先進医療B評価用紙(第2号)

先進医療技術名： 高密度焦点式超音波療法を用いた前立腺癌局所療法

「高密度焦点式超音波療法を用いた前立腺癌局所療法（整理番号B110）」の有効性・安全性にかかる評価について

先進医療 B 実施計画等評価表 (番号 B110)

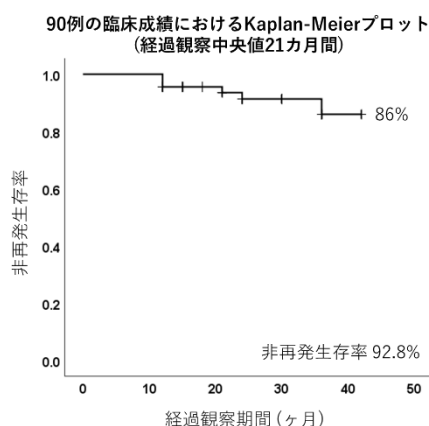
3. 中間解析の設定が不適切である。試験実施計画書では、5年間追跡された症例が目標症例数390例の20%(78例)となった時点で初回の無効中止のための中間解析が行われるように規定されている。仮に初年度にこの78例が登録できたとして、初回の無効中止のための中間解析が実施されるのは5年後であり、予定登録期間は既に終了している。統計学の理論上は、このような設定は誤りとは言えない。しかしながら、重篤な疾患を対象とした臨床試験において無効中止のための中間解析を実施する理由として、倫理的観点からは、試験に参加される患者に対する倫理的配慮(既に有効性が証明できないことが確実である新規治療への登録を可能な限り早く回避するとの意図)、試験外の患者に対する倫理的配慮(有効な治療法は早期に臨床導入できるようにとの意図)の2つの視点があることに鑑み、前者が無視されているという意味で問題である。タイミング並びに無効と判断する閾値75%の設定を再考する必要がある(言い替えると、このまま継続しても主たる解析時に統計学的に優位に有効性が証明できないほど再発例が試験途中に観察されていても、現行の規定では390例が登録され続けてしまう設定になっていることが臨床上問題であろうということ)。

無効と判断するためにも一定の情報量必要なこと、対象集団を踏まえると再発症例の割合は高くなく、長期間追跡して初めてイベントが観測されることが期待されます。一般に、登録期間に比べて追跡期間の長い、術後補助療法の臨床試験では中間解析を登録期間内に行ってもあまり意味がなく、登録期間の終了時に行い、その後の追跡期間中に実施されるということはあると考えられますが、倫理的に問題視されている報告があればお示しいただきたいと思います。また、今回患者に適用されるフォーカルセラピーは、侵襲性が少なく、緊密なフォローアップが行われることから、急速な進行による標準治療の機会を失う可能性は極めて低いため、登録を途中中止できないことが倫理的に重大な問題とは考えにくいと思います。また、無効中止基準は、有効中止基準とは異なり、このまま試験を継続しても明確な結論が得られる見込みがどの程度あるかに基づいて行うものであり、いずれかの治療が明らかに優っている、または劣っていることが判明した場合の判断を行うための有効中止基準とは、倫理的な観点から想定されている設置の意義が異なるものと認識しています。従って、現在の中間解析の設定が不適切とまでは言えないのではないのではないかと考えます。さらに、5年追跡例が全体の20%という比較的情報量が少ない時点も設定していることも勘案すると、臨床上、タイミングと閾値の設定が不適切と判断することも、必ずしもできないと考えます。
